COMMISSIONE CONSILIARE ASSETTO DEL TERRITORIO

SEDUTA DEL: 02/05/2019

1. Approvazione verbali sedute precedenti;
2. **Variante di adeguamento al RUE 2019 - prima parte cartografica**
3. Varie ed eventuali

Punto 2 dell'ordine del giorno: Variante di adeguamento al RUE 2019 - prima parte cartografica

Variante n. 069.01

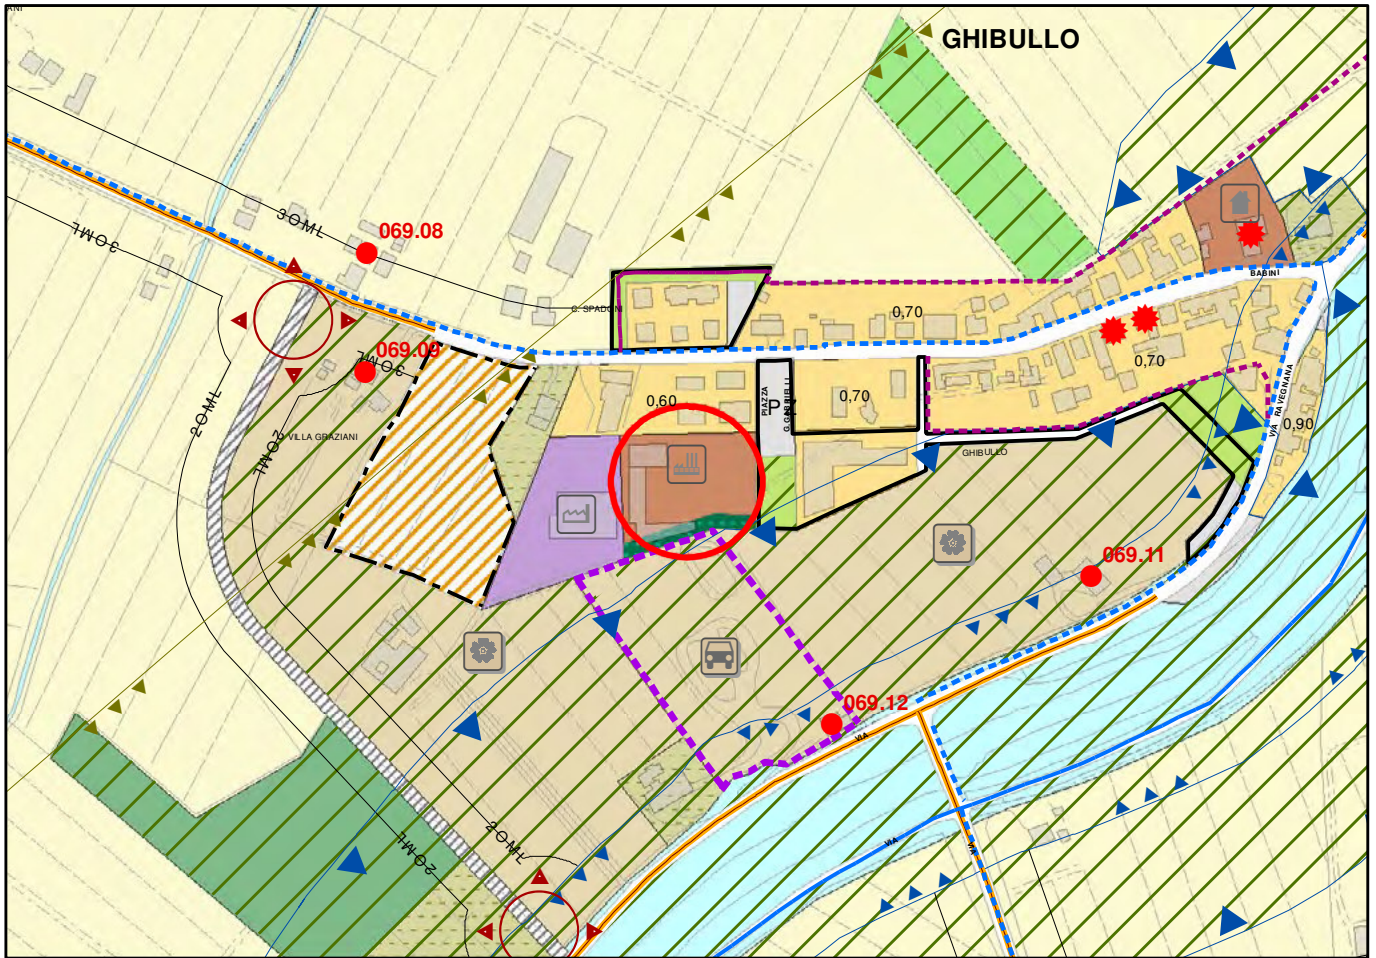
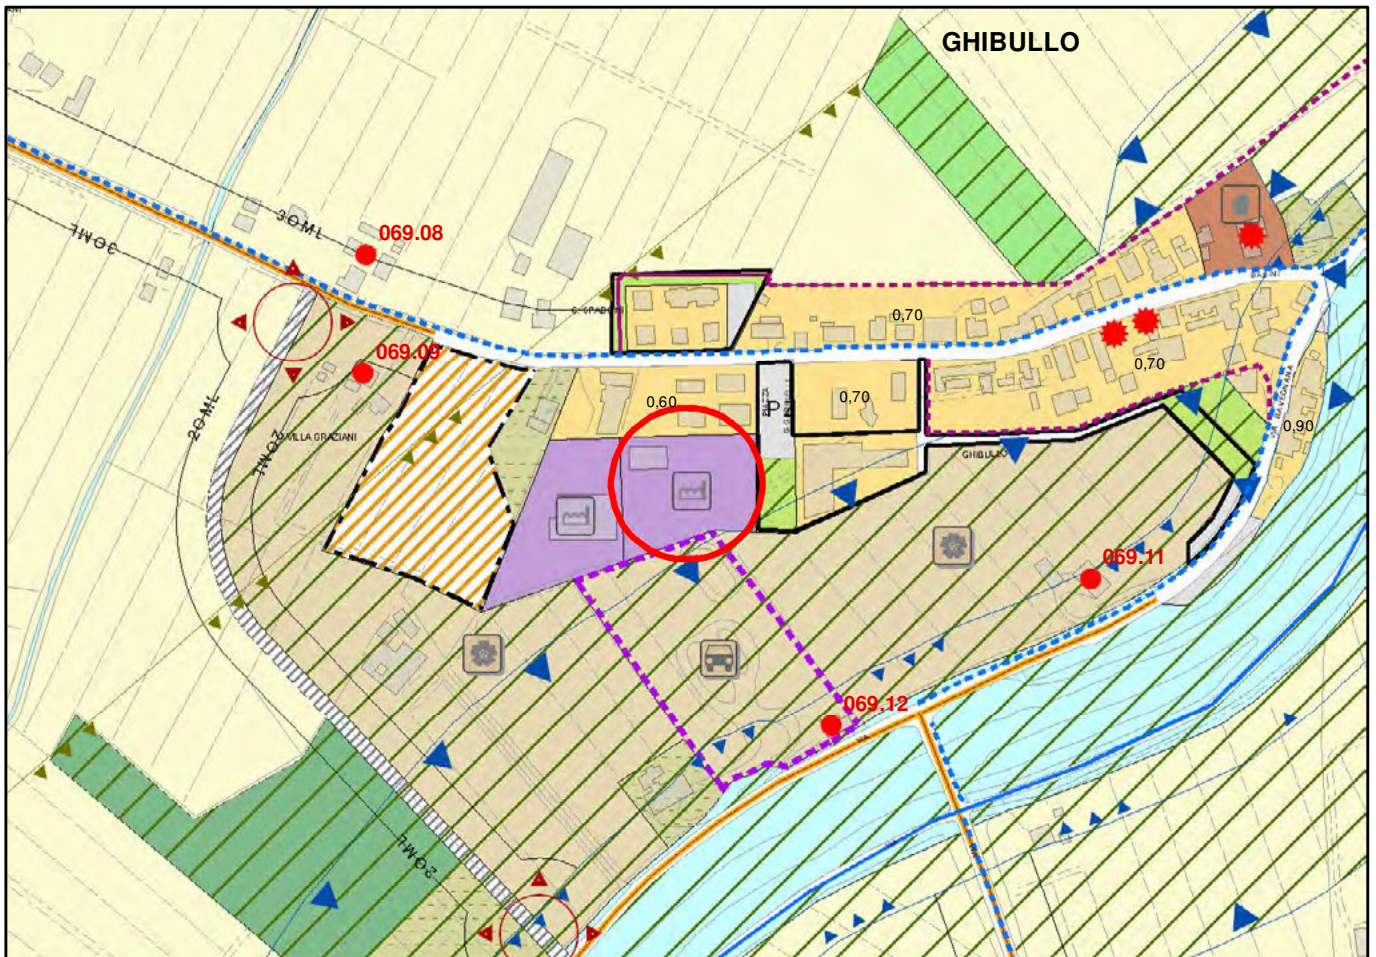
Scheda 69.01 Ghibullo, modifica della classificazione di zona da "*Complessi e/o edifici preesistenti al tessuto, a prevalente uso produttivo*" e "*Verde di mitigazione e filtro privato*" a "*Complessi, edifici e impianti per attività produttive, industriale - artigianale*", in quanto la presenza del vicino centro di autodemolizioni rende difficile la conversione dell'area in residenziale. L'accessibilità all'area è comunque garantita da piazza Gabrielli attestata sulla viabilità.

Variante n. 070.01

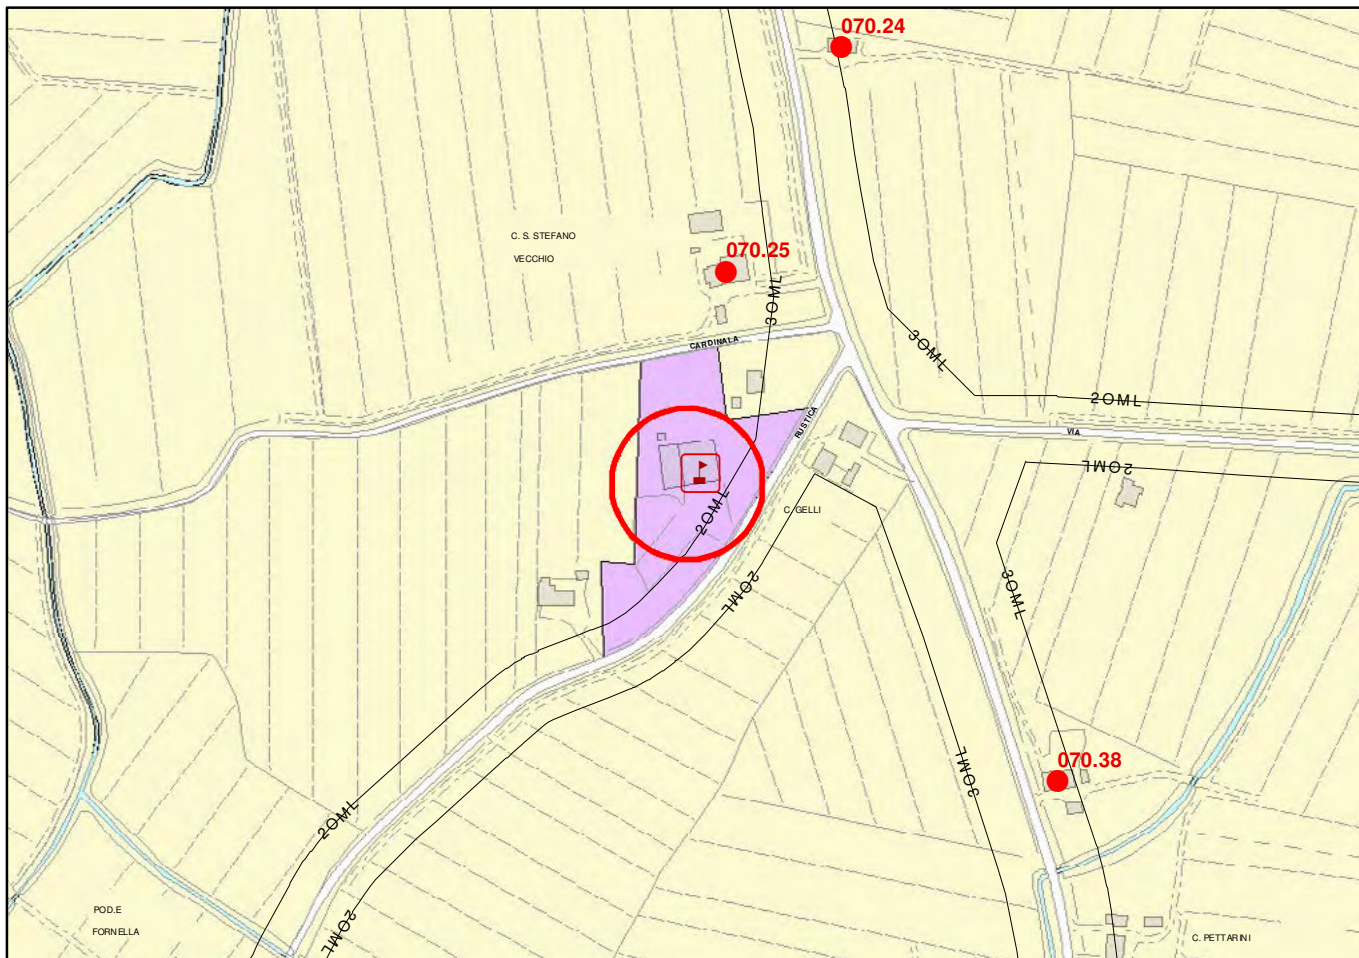
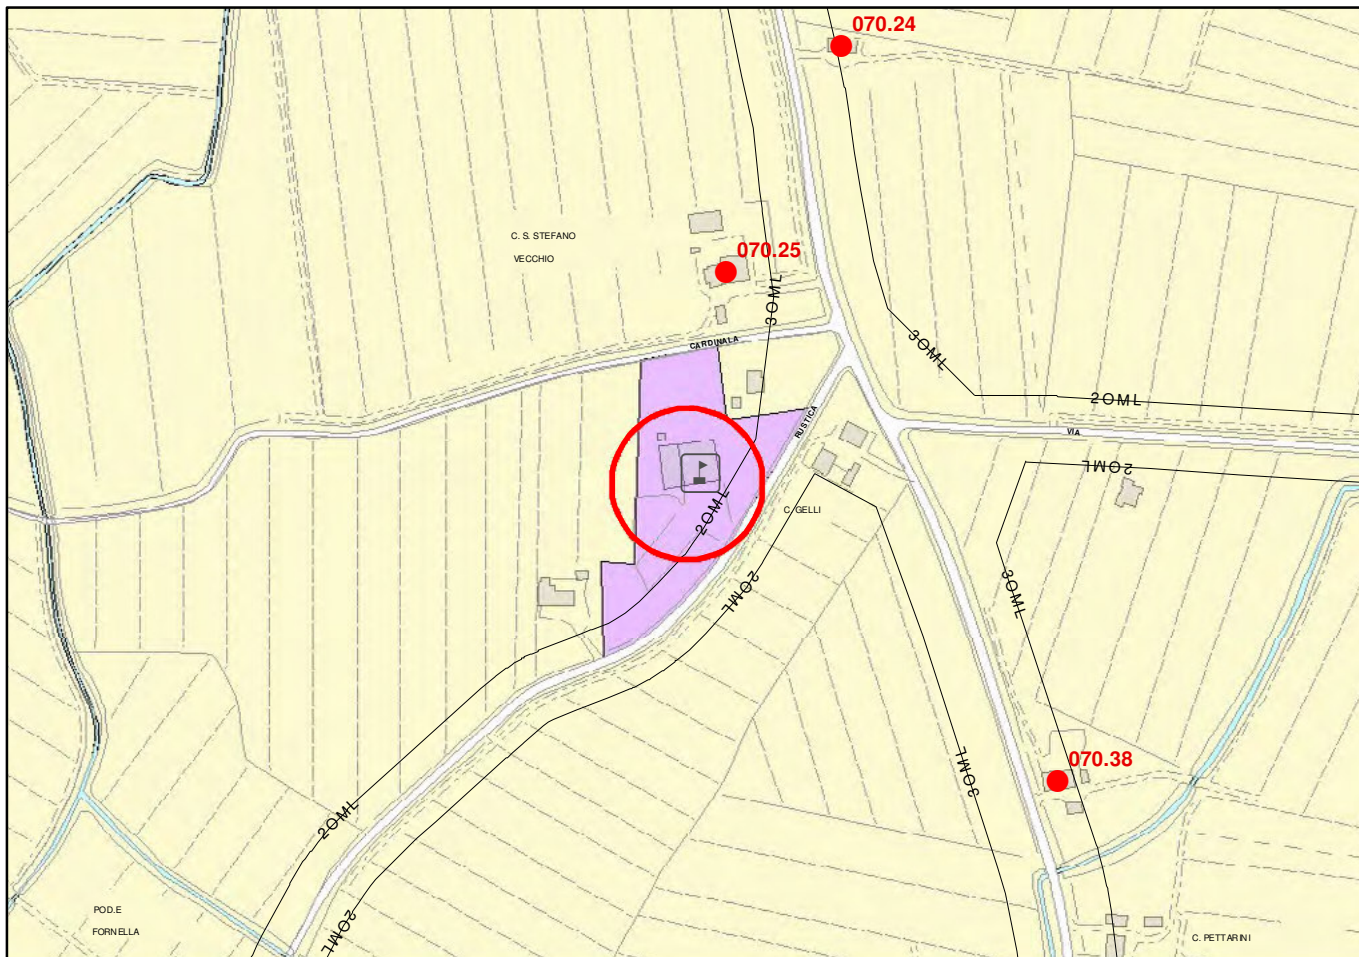
Scheda 70.01 Santo Stefano, modifica della simbologia da "*Servizi per lo sport e il tempo libero di progetto*" a "*Servizi per lo sport e il tempo libero esistente*" trattasi di attrezzatura sportiva privata realizzata.

Variante n. 078.01

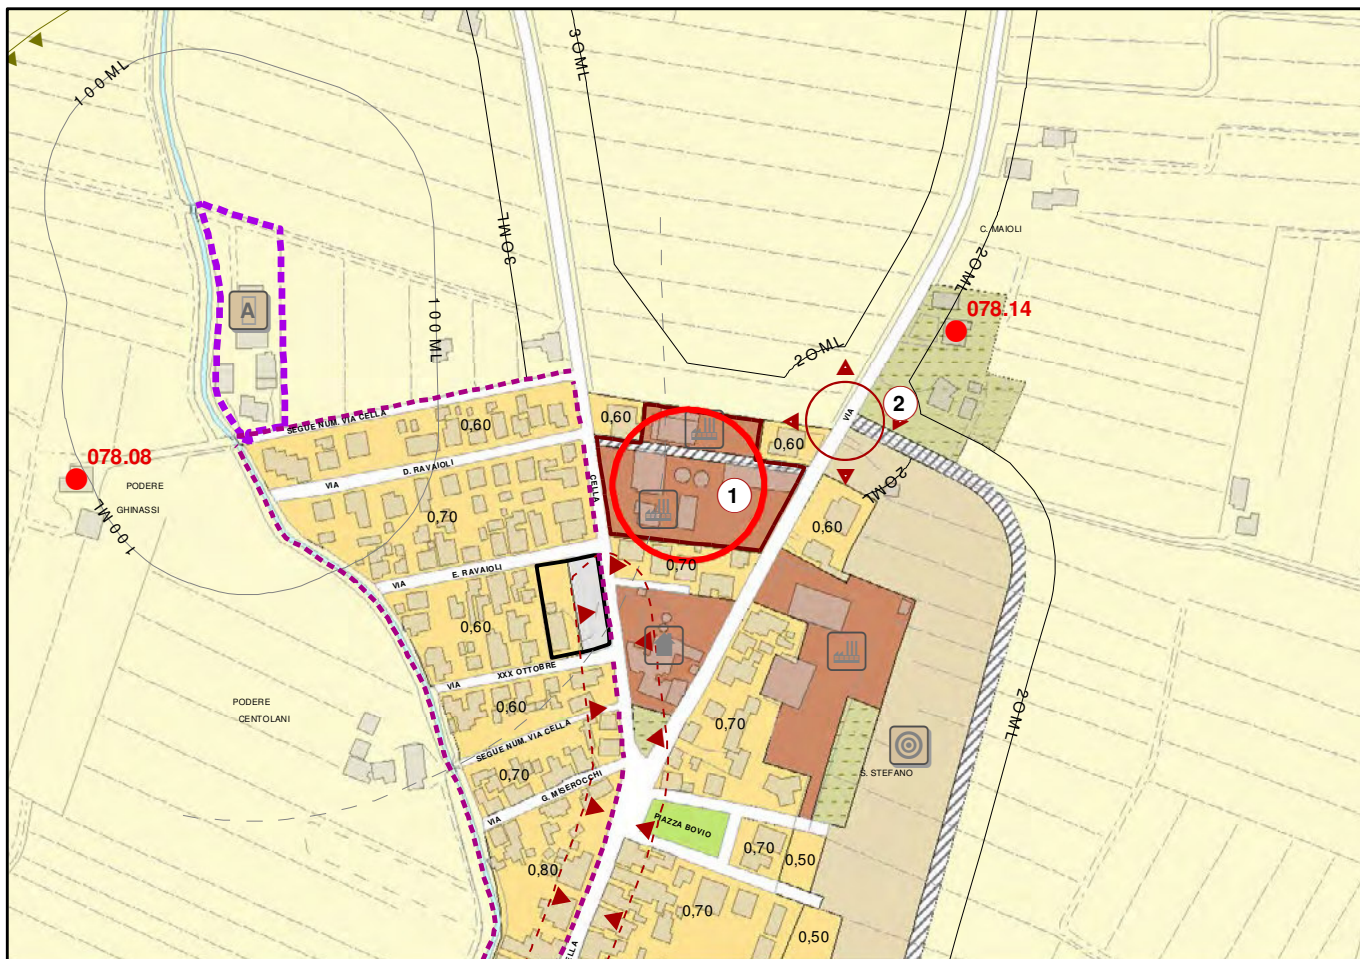
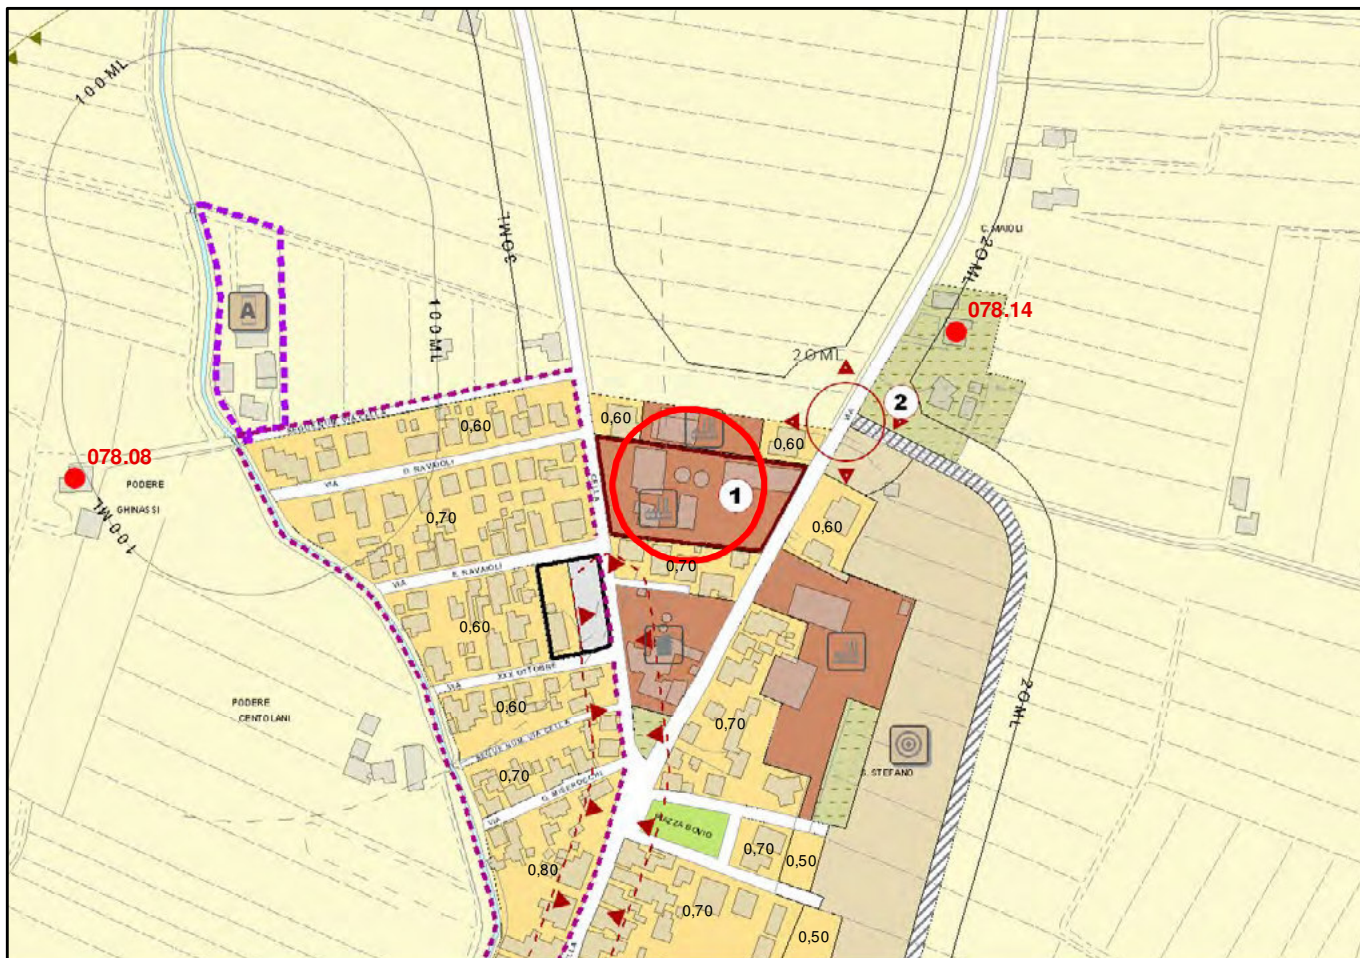
Scheda 78.01 Santo Stefano, riduzione del perimetro di PU, escludendo l'area posta a nord, al fine di rendere autonome le due proprietà, eliminazione della viabilità carrabile mantenendo però un percorso pedonale ciclabile, e modifica del relativo obiettivo di località n.1.

Variante n. 081.01

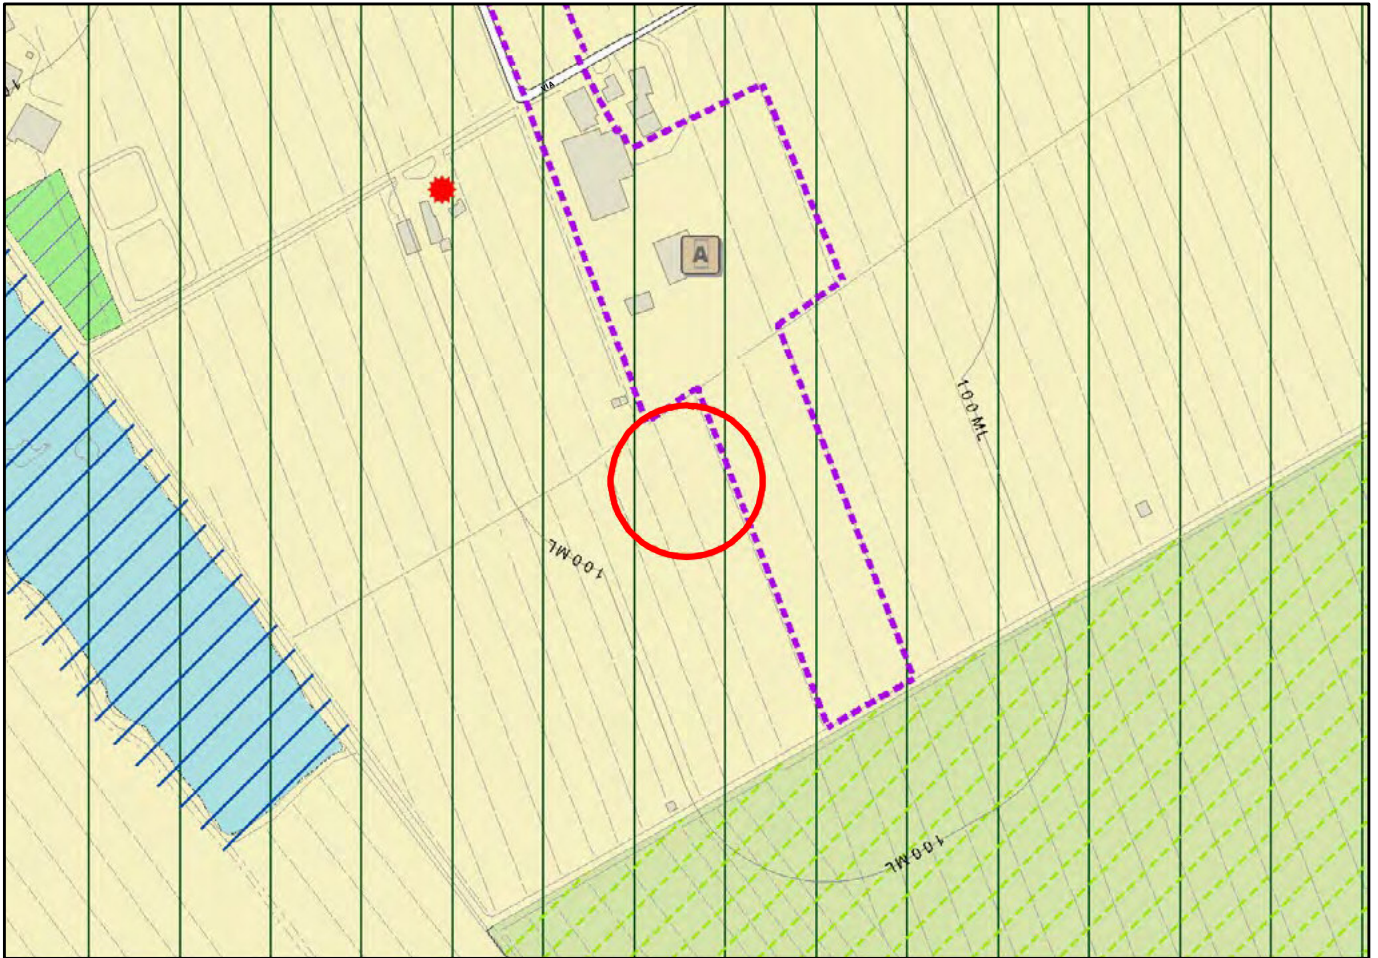
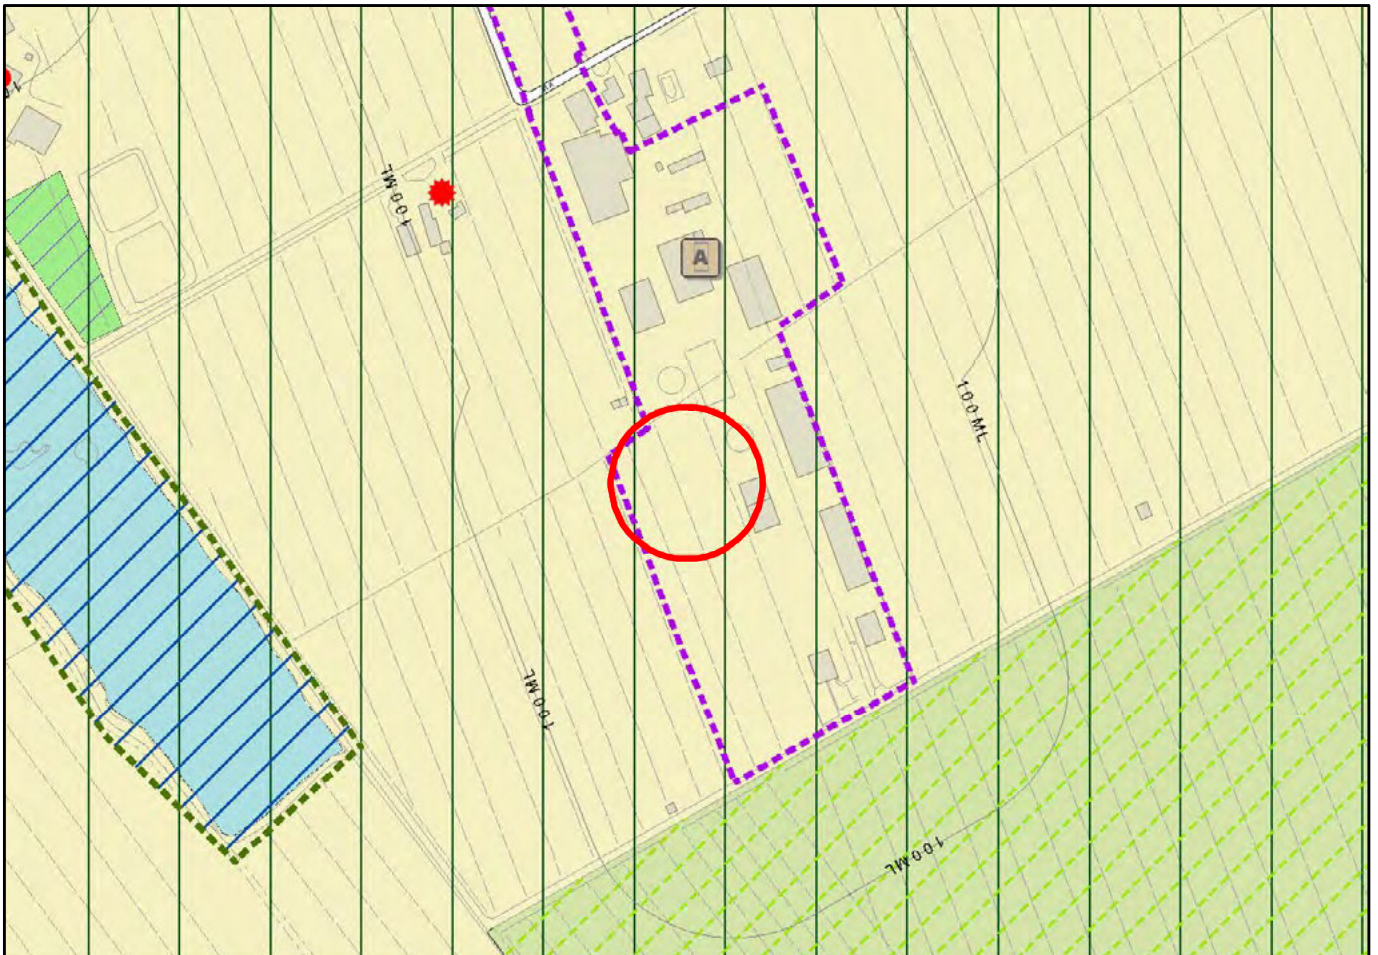
Scheda 81.01 Lido di Classe, al fine di una maggior disponibilità di spazi per il benessere degli animali si richiede l'ampliamento dell'area dell'allevamento per "*Zone per impianti e attrezzature per attività Allevamento*".

Ancisi: Per quanto riguardano le richieste per gli ampliamenti degli allevamenti, la documentazione presenta non sono esaustiva per carpire le richieste degli interessati, ci vorrebbero anche i pareri degli uffici competenti per capire meglio le richieste fatte.

Magri: Sto seguendo il progetto dell'ampliamento di questo allevamento e posso rispondere nel dettaglio; il progetto di ampliamento è una possibilità che viene data per aumentare il benessere animale, questo allevamento usa già i criteri per il benessere. Questi progetti vanno sottoposti all'AUSL, all'ARPAE e a tutti gli enti esterni che devono dare le autorizzazioni, quindi direi che dal punto di vista ambientale e per gli animali c'è molta tutela.

Turchetti: L'iter della variante prevede comunque l'espressione dei pareri da parte degli enti esterni, ARPAE, Provincia, ecc... che poi in conferenza dei servizi analizzano la documentazione ed esprimono il loro parere, sia per quel che riguarda la variante al RUE, sia per quanto riguarda la richiesta di permesso di costruire. Qualora i parametri del benessere animale non fossero rispettati, non saranno concessi gli ampliamenti.
